RESPUESTA A PRIMERA SOLICITUD DE ACLARACIÓN AL ESTUDIO DE IMPACTO AMBIENTAL CATEGORÍA 2

PROYECTO: ESTUDIO, DISEÑO, CONSTRUCCIÓN Y FINANCIAMIENTO DEL
CAMINO SAN JOSÉ – CALIDONIA – PLATANARES – PIXVAE

DICEA, S.A.
IRC-040-2004
Ciudad de Panamá

En atención a su nota DEIA-DEEIA-AC-0161-0610-2021, del 06 de octubre de 2021, notificada al MOP el 18 de octubre de 2021, en la cual solicita la primera información aclaratoria al Estudio de Impacto Ambiental (EsIA) Categoría II, titulado "ESTUDIO, DISEÑO, CONSTRUCCIÓN Y FINANCIAMIENTO DEL CAMINO SAN JOSÉ - CALIDONIA - PLATANARES - PIXVAE" a desarrollarse en los corregimientos de Calidonia, Platanares y Pixvae, distritos de Soná y Las Palmas, provincia de Veraguas, tenemos a bien presentar las siguientes respuestas:

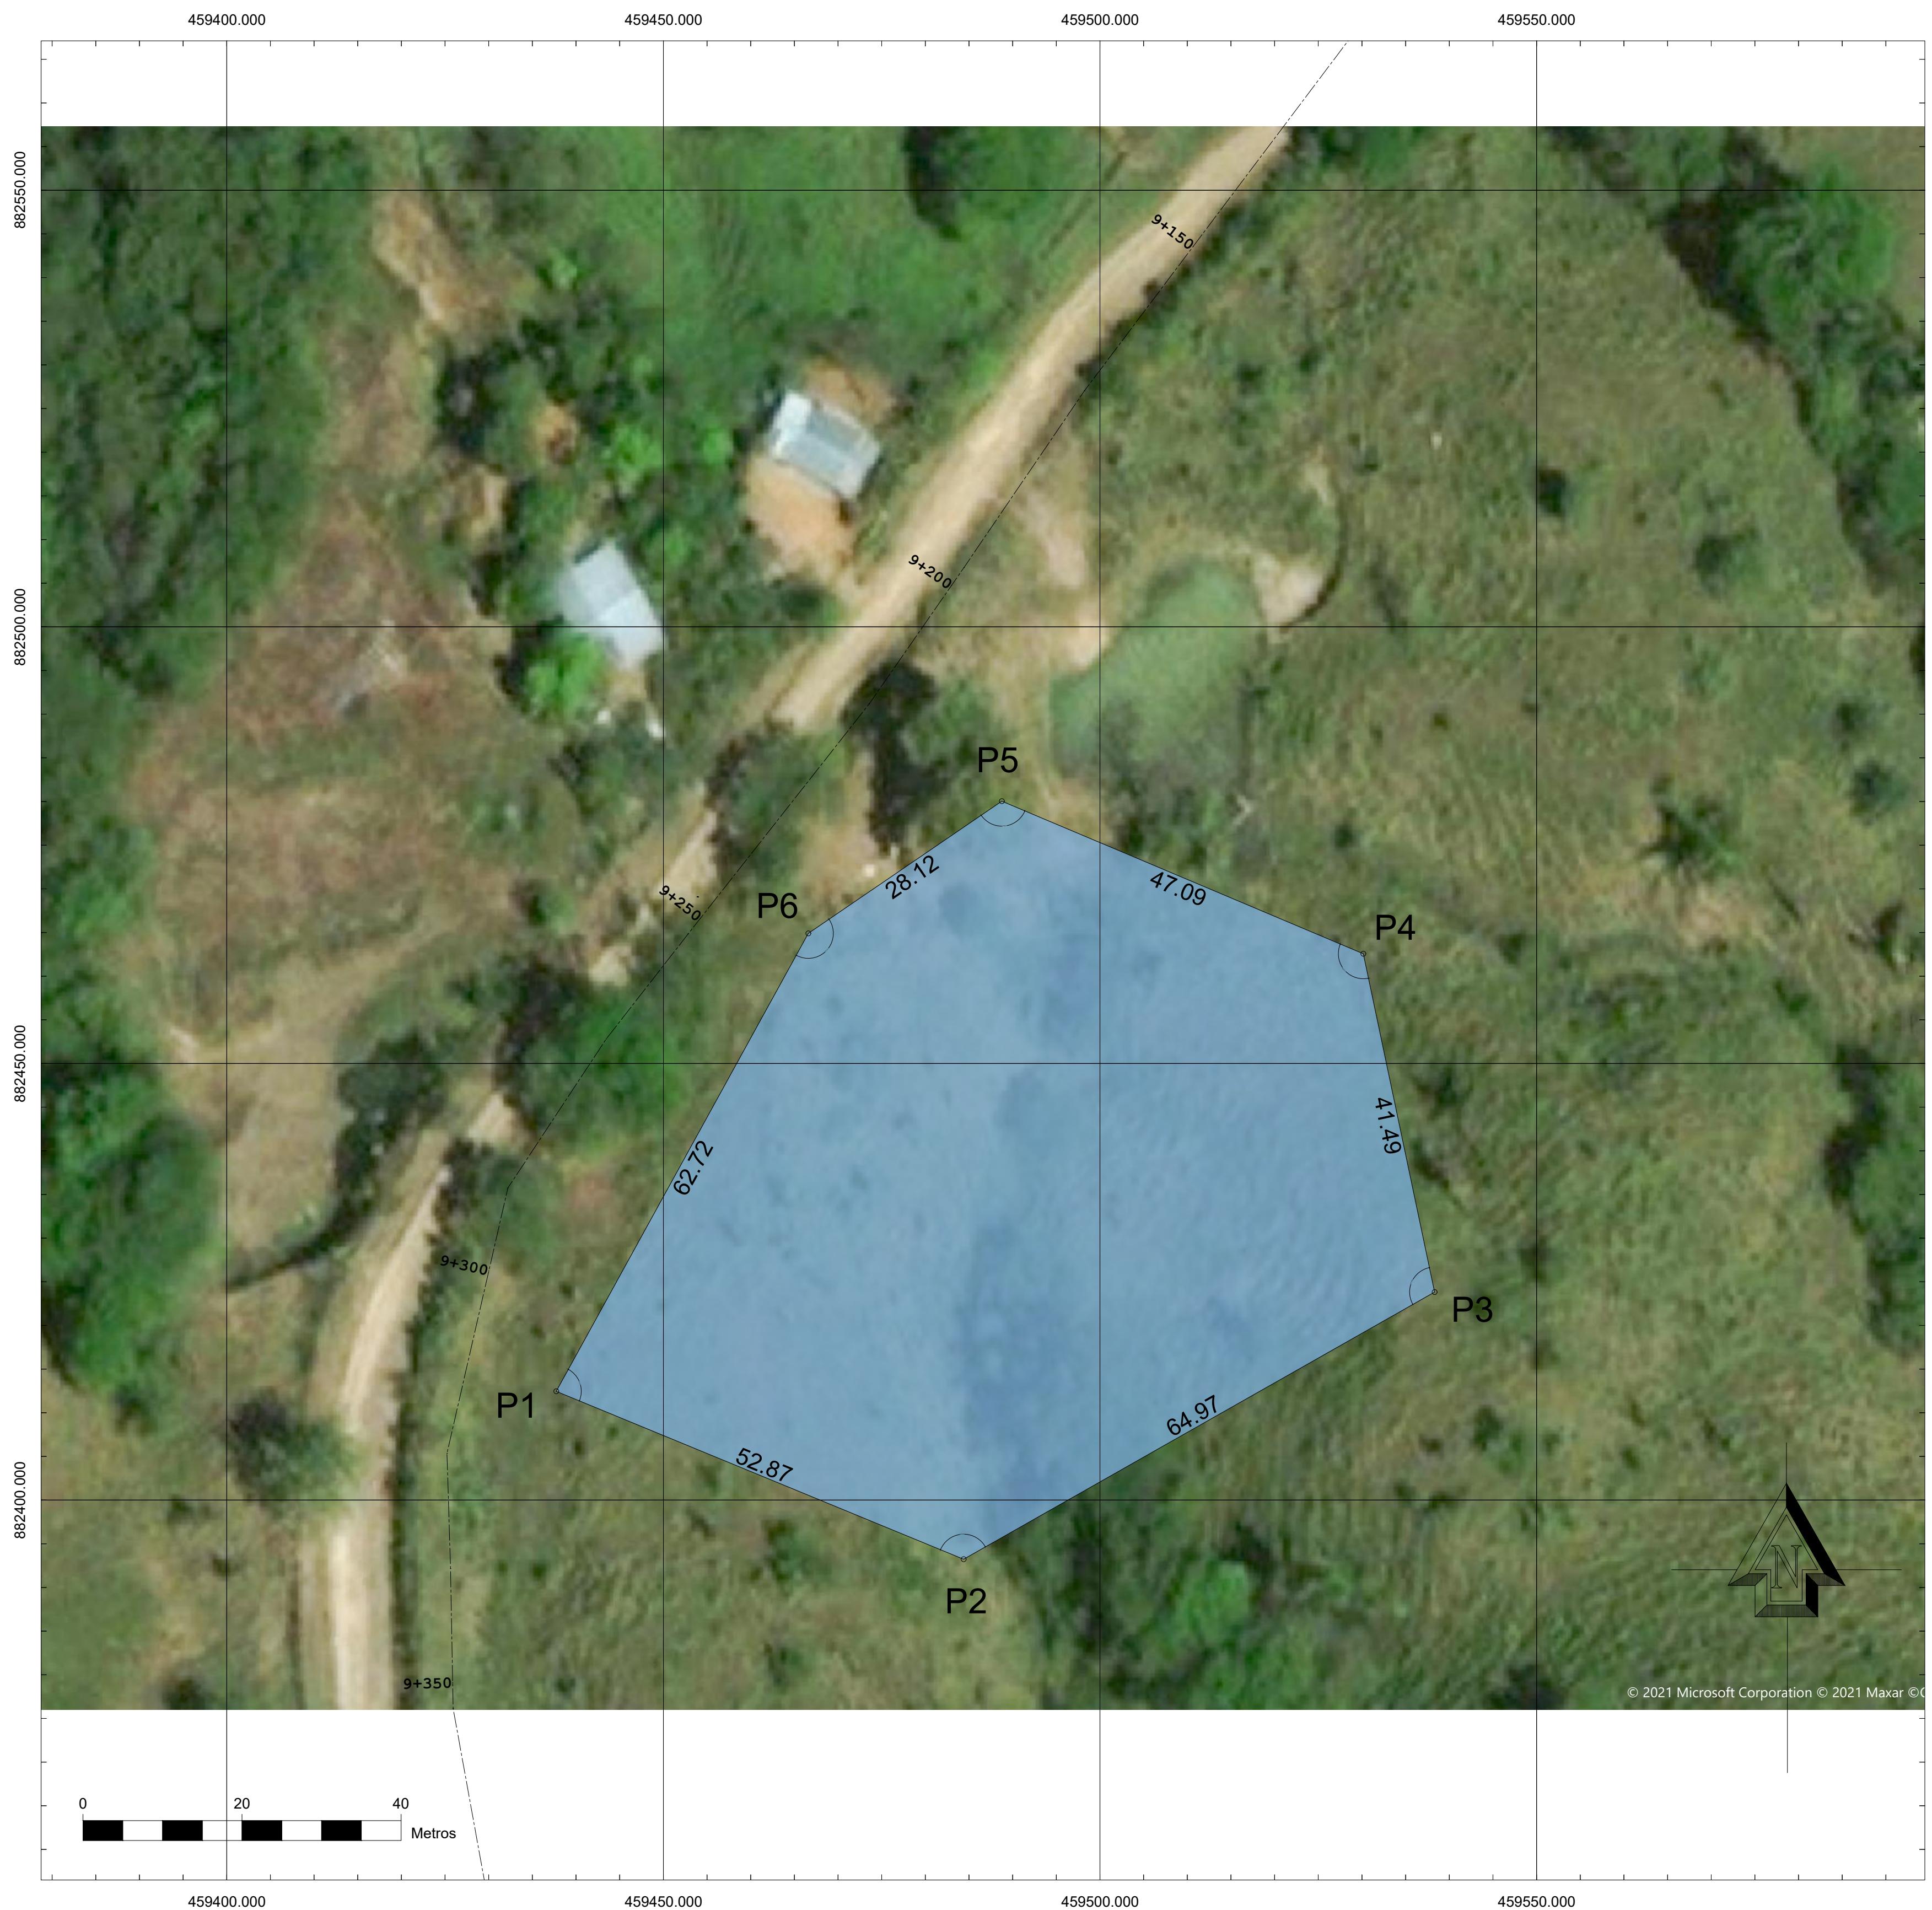
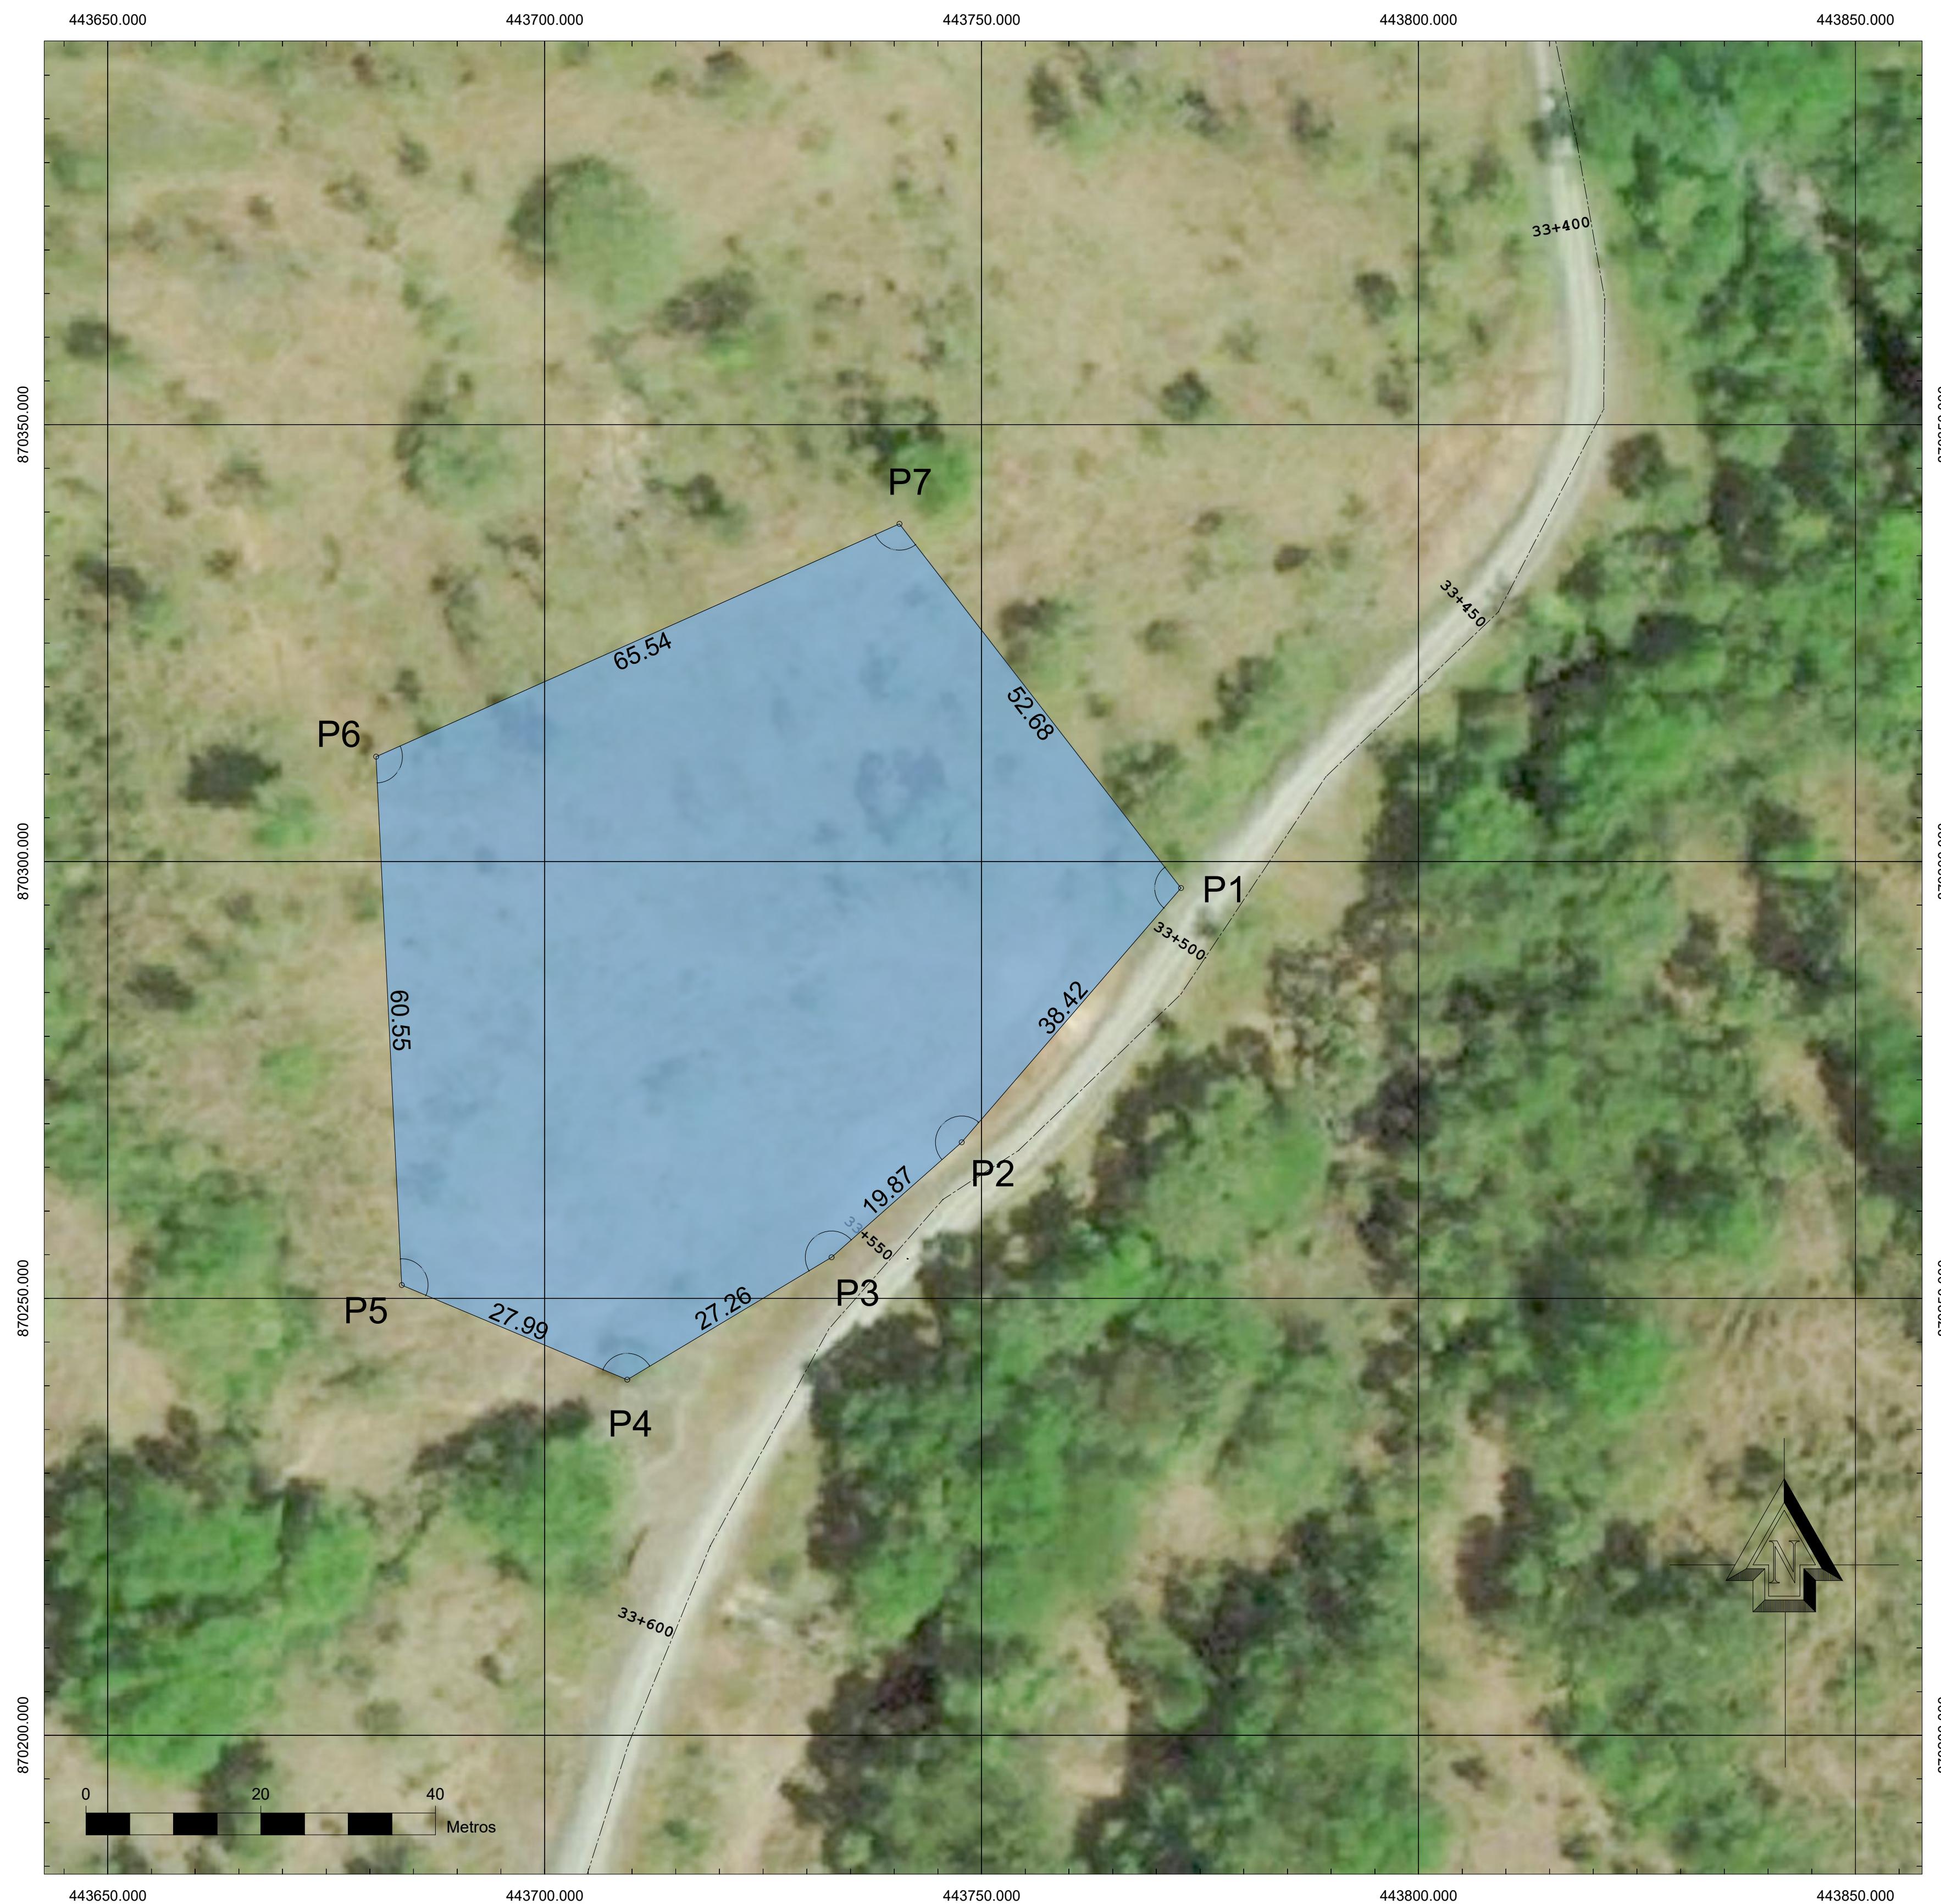
- b. Presentar coordenadas UTM con su respectivo Datum de los sitios de préstamos a utilizar. **R: Se adjuntan planos. Las coordenadas de los sitios de préstamo se presentan en archivo Excel con Datum WGS84.**

CUADRO DE CONSTRUCCION					
VERTICE	LADO	DIST.	ANGULO	ESTE	NORTE
P1	P1 - P2	52.87	83°34'26"	457244.132	879366.552
P2	P2 - P3	64.97	128°2'15"	457293.008	879346.405
P3	P3 - P4	41.49	107°39'49"	457349.520	879378.457
P4	P4 - P5	47.09	124°47'17"	457340.967	879419.057
P5	P5 - P6	28.12	122°44'51"	457297.590	879437.372
P6	P6 - P1	62.72	153°11'21"	457274.374	879421.499

CUADRO DE CONSTRUCCION						
VERTICE	LADO	DIST.	ANGULO	ESTE	NORTE	
P1	P1 - P2	38.42	101°32'3"	443772.817	870296.962	
P2	P2 - P3	19.87	172°12'58"	443747.730	870267.858	
P3	P3 - P4	27.26	169°28'43"	443732.841	870254.706	
P4	P4 - P5	27.99	126°17'23"	443709.457	870240.693	
P5	P5 - P6	60.55	115°33'34"	443683.651	870251.529	
P6	P6 - P7	65.54	111°11'36"	443680.711	870312.003	
P7	P7 - P1	52.68	103°43'42"	443740.601	870338.638

CUADRO DE CONSTRUCCION					
VERTICE	LADO	DIST.	ANGULO	ESTE	NORTE
P1	P1 - P2	145.28	204°29'19"	454665.011	876494.243
P2	P2 - P3	104.99	124°54'21"	454560.776	876595.447
P3	P3 - P4	143.06	62°34'3"	454457.693	876575.523
P4	P4 - P5	67.05	193°43'1"	454546.501	876463.362
P5	P5 - P6	84.18	118°43'17"	454574.471	876402.425
P6	P6 - P7	56.88	124°6'22"	454658.443	876396.455
P7	P7 - P8	51.59	200°1'48"	454693.596	876441.170
P8	P8 - P1	76.92	51°27'48"	454737.447	876468.355

CUADRO DE CONSTRUCCION					
VERTICE	LADO	DIST.	ANGULO	ESTE	NORTE
P1	P1 - P2	38.82	99°12'21"	437917.184	867786.859
P2	P2 - P3	278.98	82°48'21"	437922.001	867748.340
P3	P3 - P4	108.01	158°12'16"	438192.306	867817.354
P4	P4 - P5	121.26	201°17'30"	438279.553	867881.018
P5	P5 - P6	82.83	190°18'28"	438396.774	867912.047
P6	P6 - P7	79.95	142°31'2"	438479.350	867918.574
P7	P7 - P8	84.99	190°55'36"	438538.763	867972.073
P8	P8 - P9	60.93	257°7'42"	438611.558	868015.942
P9	P9 - P10	69.85	118°51'10"	438653.843	867972.073
P10	P10 - P11	41.82	108°45'49"	438721.286	867990.263
P11	P11 - P12	98.55	210°43'26"	438723.962	868031.992
P12	P12 - P13	51.70	140°54'38"	438779.629	868113.311
P13	P13 - P14	75.90	268°37'35"	438775.396	868164.837
P14	P14 - P15	117.17	178°56'41"	438850.867	868172.862
P15	P15 - P16	93.22	176°12'26"	438967.135	868187.395
P16	P16 - P17	66.69	139°5'19"	439058.663	868205.049
P17	P17 - P18	107.60	230°58'28"	439099.878	868257.479
